Modulo per la presentazione delle osservazioni per i piani/programmi/progetti sottoposti a procedimenti di valutazione ambientale di competenza statale

ID: Codice procedura (ID_VIP/ID_MATTM): 12691

“Progetto di un impianto eolico denominato “Pitigliano” ubicato nei comuni di Pitigliano (GR) e Sorano (GR) costituito da 20 (venti) aerogeneratori di potenza nominale 7,0 MW per un totale di 140,0 MW con relative opere connesse ed infrastrutture indispensabili”

Immagine 1. Vincoli ex art. 136 del CBC dal PIT della Regione Toscana e zona approssimativa dove è progettato l'impianto industriale.

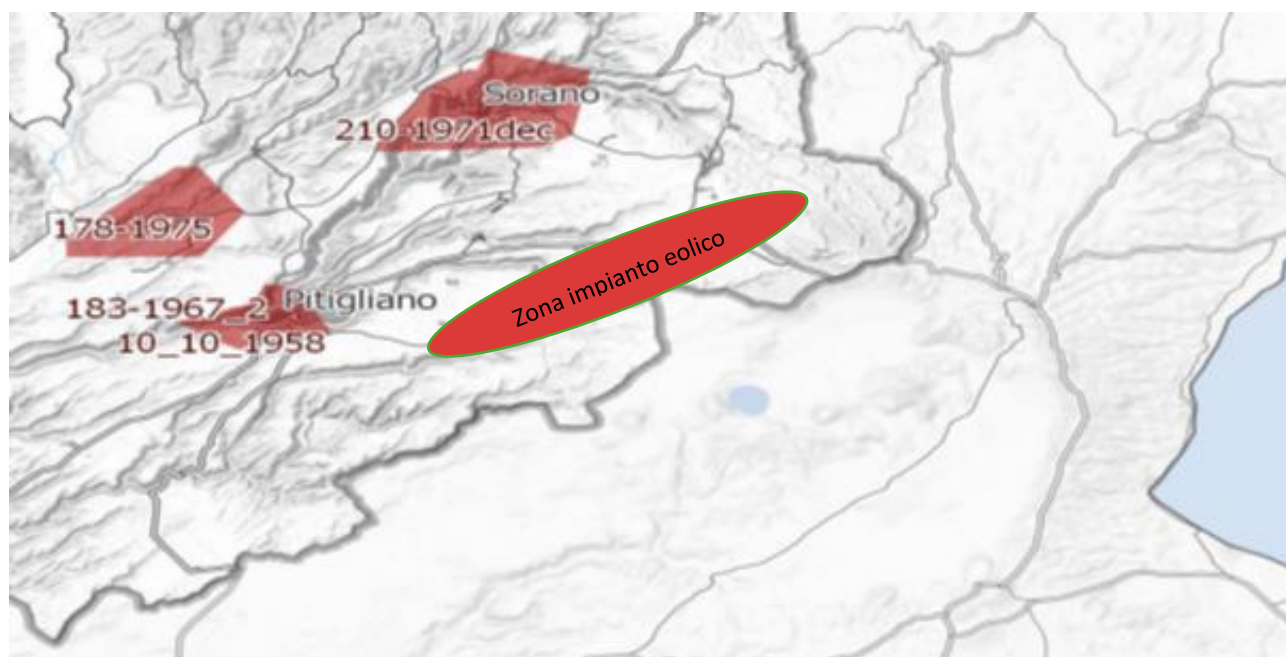
Al contrario di quanto sostiene la proponente, si evidenzia che l'impianto eolico industriale citato non solo ricadrebbe con tutti e 20 gli aerogeneratori all'interno delle fasce di rispetto di 3 km di due vincoli paesaggistici di notevole interesse pubblico esistenti nella Regione Lazio e con una parte di essi nel vincolo paesaggistico del Centro abitato di Sorano (GR) quindi in aree non idonee all'installazione di impianti di energia rinnovabile. Addirittura, alcuni aerogeneratori sarebbero ubicati a poche centinaia di metri dai perimetri dei due vincoli paesaggistici laziali ex art 136 del CBC. Ma la non idoneità dell'area non sarebbe certificata soltanto da questi vincoli paesaggistici ma anche dalle fasce di rispetto dei Beni della Parte seconda del CBC numerosi nel territorio interessato dal progetto dell'impianto eolico. Infatti la Proponente a pag 11 del SIA scrive: *"L'area interessata si trova all'esterno delle aree SIN individuate in Toscana e dista circa: 2,8 km dal centro abitato di Pitigliano, 2,7 km dal centro abitato di Onano, 2,8 km dal centro abitato di Latera"*. Quindi l'impianto come certifica la proponente potrebbe ricadere all'interno delle fasce di rispetto dei Centri Storici dei paesi citati e comunque li lambirebbe. Incompatibile sarebbe l'ubicazione di una parte del cavidotto che ricadrebbe nelle fasce di rispetto

del vincolo paesaggistico di notevole interesse pubblico del Centro Storico di Pitigliano. Considerando che le Regioni grazie al Decreto interministeriale nell'emanazione della legge sulle aree idonee e non idonee hanno la facoltà di estendere le fasce di rispetto dei Beni del CBC fino a 7 km per alcuni di essi non è da escludere che gli aerogeneratori del progetto eolico, essendo ancora in itinere, tra qualche mese si troverà ancora con ulteriori incompatibilità oltre alle numerose già esistenti. Questa possibilità di estensione delle fasce di rispetto fino a 7 km per i Beni del CBC da parte delle Regioni diventa particolarmente probabile per il Centro Storico di Pitigliano famoso nel mondo come dimostra anche il prestigioso riconoscimento insieme a Sovana e Sorano nell'elenco dei siti del World Monuments Found (WMF) prestigiosa istituzione con sede a New York che svolge un ruolo complementare a quello dell'Unesco. La stessa considerazione per il Centro storico di Pitigliano ovviamente vale sia per Sorano che per Sovana.

Inoltre, come sostiene la Proponente parte dell'impianto si verrebbe a trovare a 3,5 km dal centro abitato di Sorano. Infatti, tre degli aerogeneratori WTG 08, 09, 10 sono addirittura all'interno delle fasce di rispetto dei 3 km del suo vincolo paesaggistico di notevole interesse pubblico ex art 136 del CBC. Si evidenzia che così si crea

un'ulteriore incompatibilità con la tutela del Paesaggio.

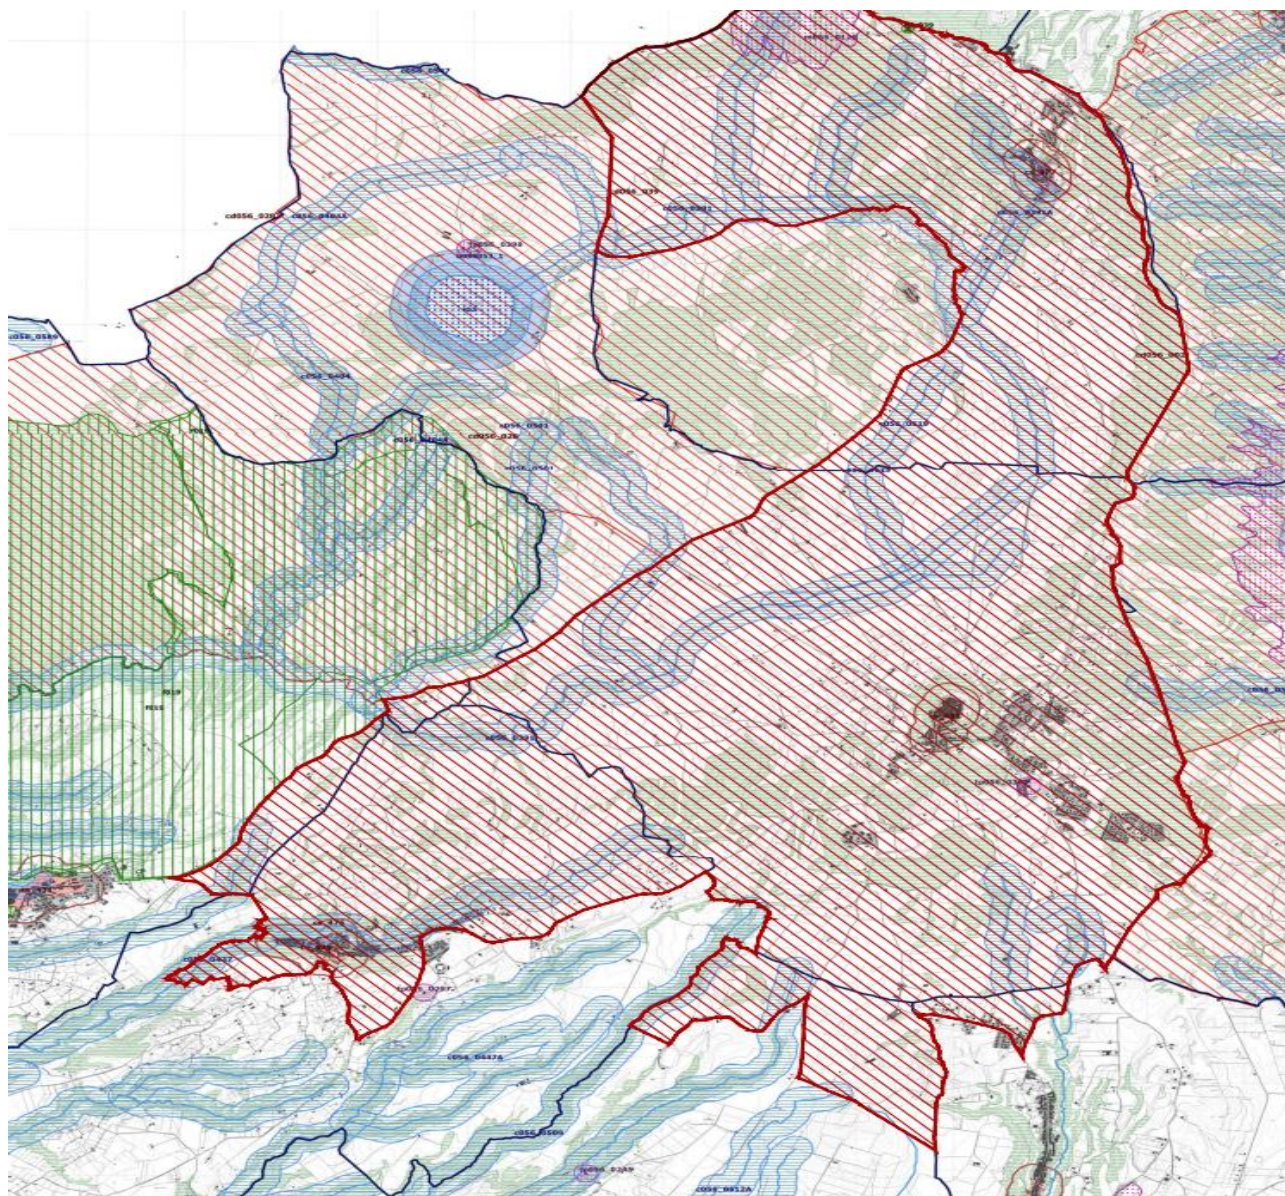
Come è illustrato nell'immagine si ribadisce che l'impianto industriale "Pitigliano" ricade completamente all'interno delle fasce di rispetto dei due vincoli di notevole

interesse pubblico e lambisce quelle di un terzo vincolo e quindi come affermato dal Consiglio di Stato nelle sentenze citate, l'impianto è insediato in area non idonea ai sensi dell'art. 20 comma 8 lettera c quater del D.Lgs. n. 199/2021 e ss.mm.ii al contrario di quanto sostiene la proponente.

Immagine 3. Cumulo di una parte di impianti eolici, fotovoltaici e geotermici industriali in progettazione ed esistenti intorno all’eolico industriale “Pitigliano”.

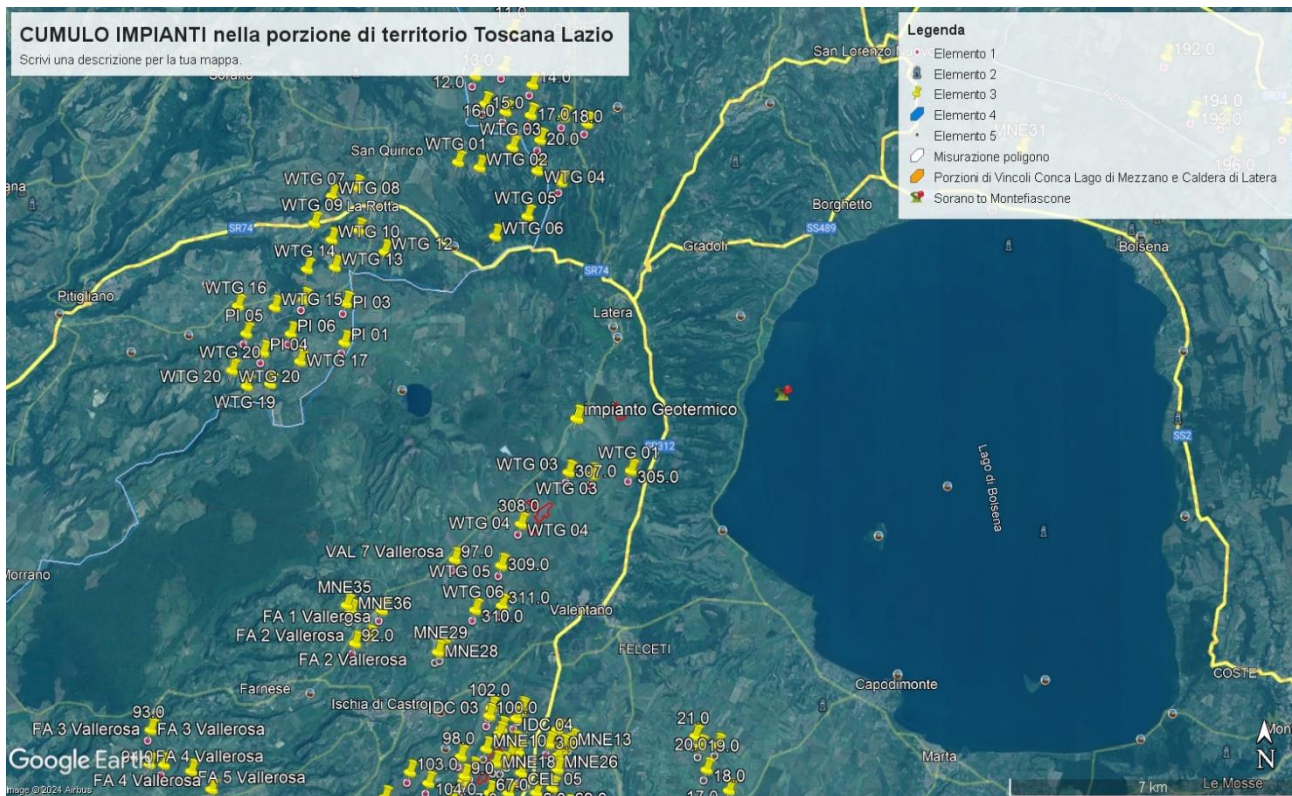
Tornando alle Linee guida nazionali, l’allegato IV dedica il paragrafo 3 agli impatti visivi e quelli sui Beni Culturali, Paesaggistici, Naturalistici e Culturali, ecc. Viene detto che la valutazione dell’impatto visivo dovrà essere effettuata tenendo conto “degli elementi caratterizzanti e qualificanti il paesaggio, effettuata alle diverse scale di studio (vasta, intermedia e di dettaglio...”. Le analisi debbono non solo definire l’area di visibilità dell’impianto eolico industriale, ma anche il modo in cui l’impianto viene percepito all’interno del bacino visivo. Le analisi visive debbono inoltre tener in opportuna considerazione gli effetti cumulativi derivanti dalla compresenza di più impianti”. Nella Relazione Paesaggistica e nello Studio di Impatto Ambientale prodotte dalla proponente come già evidenziato è stato ignorato il vincolo paesaggistico di notevole interesse pubblico ex articolo 136 del Codice dei Beni

Culturali “*Ambito paesaggistico, geologico e geomorfologico dell’orlo della caldera di Latera ...*” Non vengono nemmeno citati gli impianti eolici in progetto al MASE, il “Rempillo” (6 aerogeneratori) e un altro in verifica amministrativa di 14 aerogeneratori e 72, 6 MW. Ad oggi nei territori di Pitigliano, Sorano e in quello limitrofo potenzialmente potrebbero essere insediati 40 aerogeneratori alti 200 metri e larghi 170. Ma la proponente non cita neanche altri impianti che creerebbero il cumulo e quindi maggiore impatto. Infatti, sul territorio della “Città del Tufo” (Sorano e Pitigliano) impatterebbero anche l’impianto eolico “Montarzo” di Onano con 13 aerogeneratori con le dimensioni ricordate, l’altro eolico industriale nel territorio di Valentano con sette aerogeneratori (stesse dimensioni), gli impianti di Farnese con un minieolico di 3 Torri alte 60 metri già installate in località Poggio del Crognolo e l’impianto eolico industriale “Vallerosa” (7 aerogeneratori alti 200 metri e larghi 158 metri) in procedura VIA presso la Regione Lazio. Inoltre, altri impianti del minieolico già presenti a Valentano, Cellere e Piansano e due progetti eolici industriali con le stesse dimensioni (200 m x 170 m) nel Comune di Ischia di Castro. La valutazione del cumulo non prende neanche in considerazione gli impianti industriali di fotovoltaico e agrivoltaico in progetto a Farnese, Valentano, Ischia di Castro, Cellere. L’impianto geotermico in procedura Via al MASE, progettato nella Caldera di Latera. Quindi è stata effettuata una valutazione del potenziale impatto cumulativo non veritiera a dispetto di quanto affermato dalla proponente che sostiene di aver preso in considerazione uno spazio di 10 km intorno al suo impianto per gli impatti che si creerebbero.

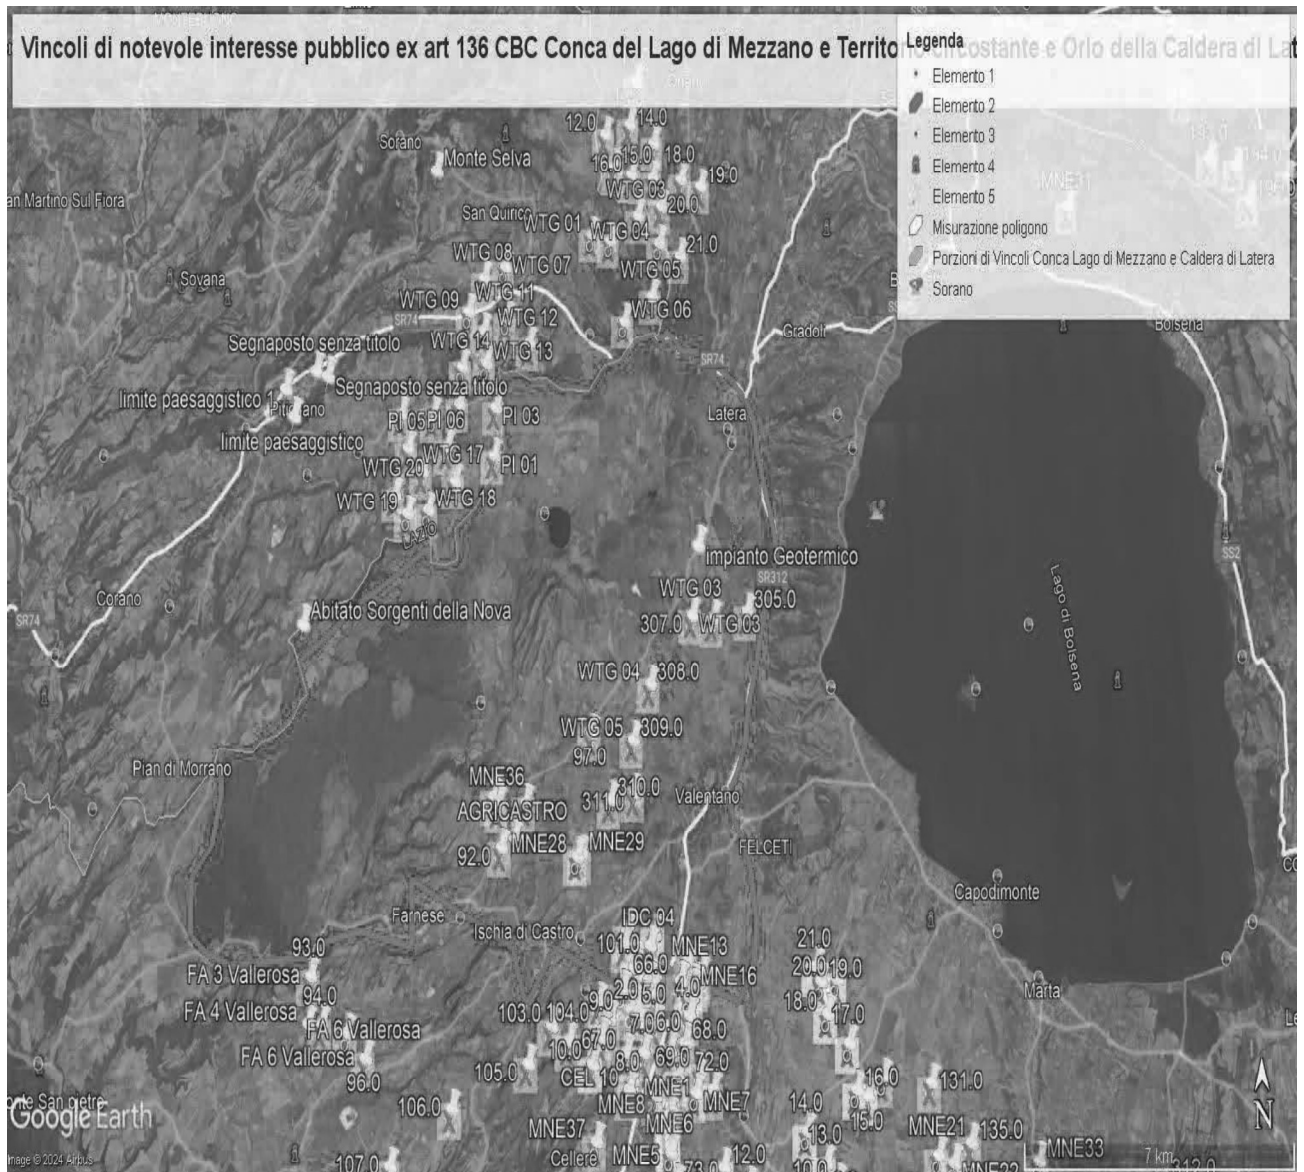
Quindi anche la Regione Lazio come Ente deputato dalla normativa nazionale a legiferare sulle aree idonee e non idonee si è espressa riguardo al fatto che abbia assolto ai doveri e alle quote stabilite dal PNIEC e in ambito regionale la provincia di Viterbo è stata quella con il più alto tasso di impianti FER tra tutte e quindi ormai satura ed il cumulo degli impianti FER installati, autorizzati e in progetto rappresenta una elevata criticità per la sostenibilità ambientale di ulteriori eventuali iniziative, L'impianto eolico “ Pitigliano” pur essendo “esterno al confine provinciale e regionale ma nelle sue immediate vicinanze (a soli 100 metri i primi due aerogeneratori) oltre

ad impattare sul territorio e sulle economie di cinque Comuni del Lazio (Farnese, Onano, Latera, Valentano, Grotte di Castro e Gradoli) si trova nelle fasce di rispetto dei Beni di notevole interesse pubblico come si è evidenziate nelle Osservazioni precedenti e crea degli impatti negativi anche sui beni naturalistici come verrà dettagliato nell'Osservazione relativa alla Vinca. Inoltre, andrebbe a sommarsi al già enorme cumulo di impianti eolici e fotovoltaici e geotermici che creano una elevata criticità ambientale nella provincia di Viterbo e interferiscono anche con il territorio toscano come si può vedere dalle varie immagini dell'Allegato n. 1.

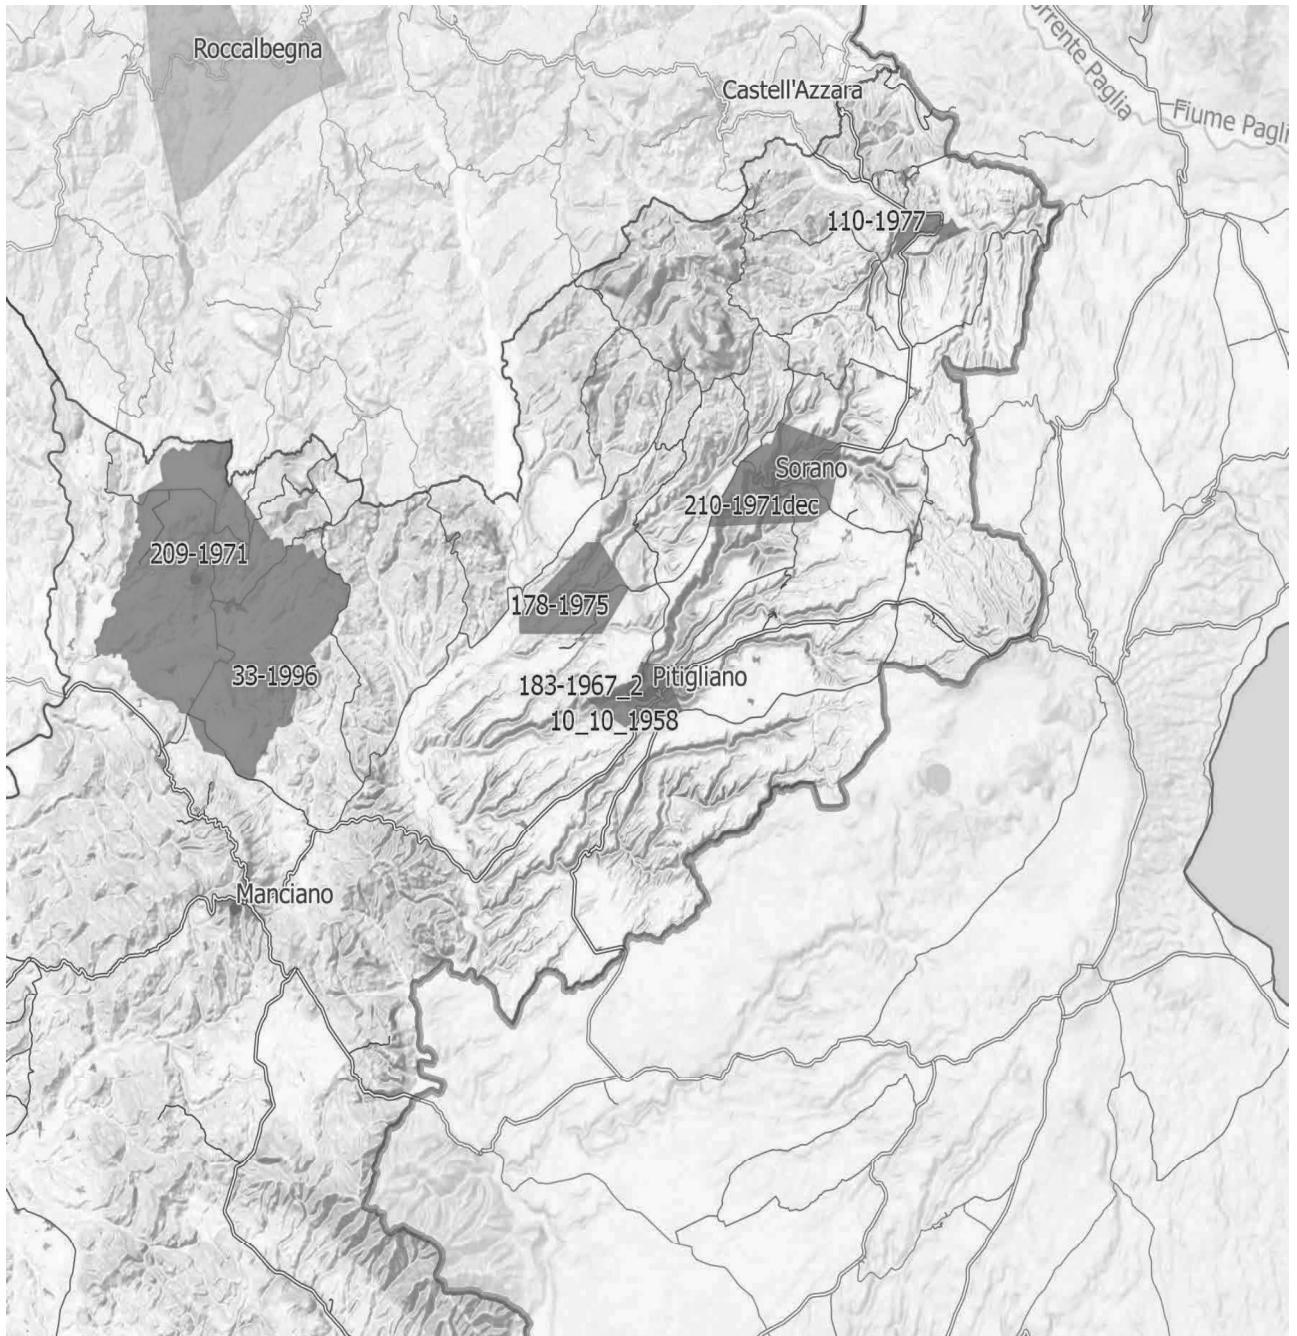
IMMAGINE n. 4 Si evidenzia che i tre aerogeneratori WTG 07, WTG 08 e WTG 09 impattano con il vincolo paesaggistico di notevole interesse pubblico del Centro Storico di Sorano. Il WTG 07 si troverebbe a 2828 m, WTG 08 2504 e WTG 09 2990. Il cavidotto dell'impianto invece impatta in buona parte del Vincolo paesaggistico ex art. 136 del CBC del Centro Storico di Pitigliano.

IMMAGINE n 5. Mappa eolici elaborata dall'Associazione Amici della Terra. La mappa evidenzia il cumulo degli impianti tra Lazio e Toscana.

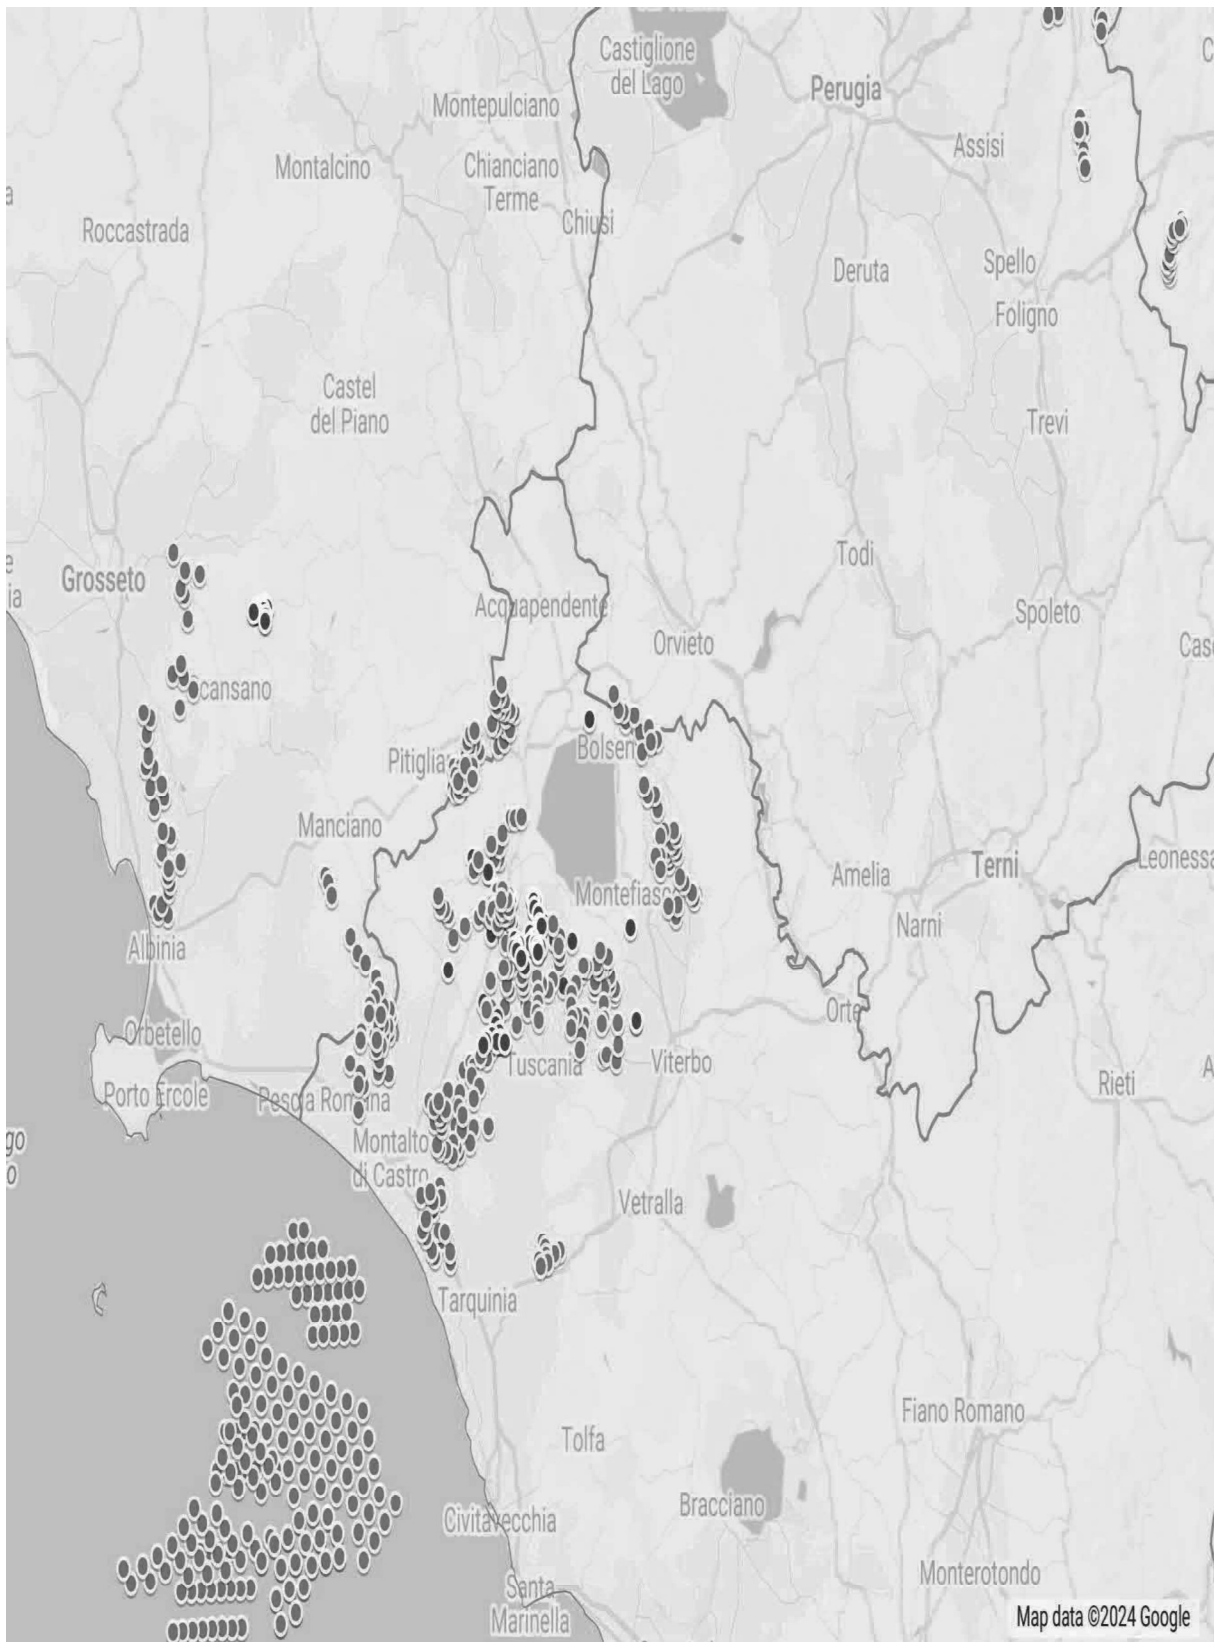
Riguardo al cumulo degli impianti FER, le mappe prodotte dalla proponente riguardano, come già evidenziato, soltanto una parte molto piccola degli impianti FER dell'area intermedia e vasta e in particolare di quelli eolici che contribuiscono a creare un notevole cumulo e la saturazione del territorio tosco laziale. Riguardo al cumulo dei soli impianti eolici si riporta la mappa dell'intervisibilità degli impianti eolici elaborata dall'Associazione nazionale “Amici della Terra”.
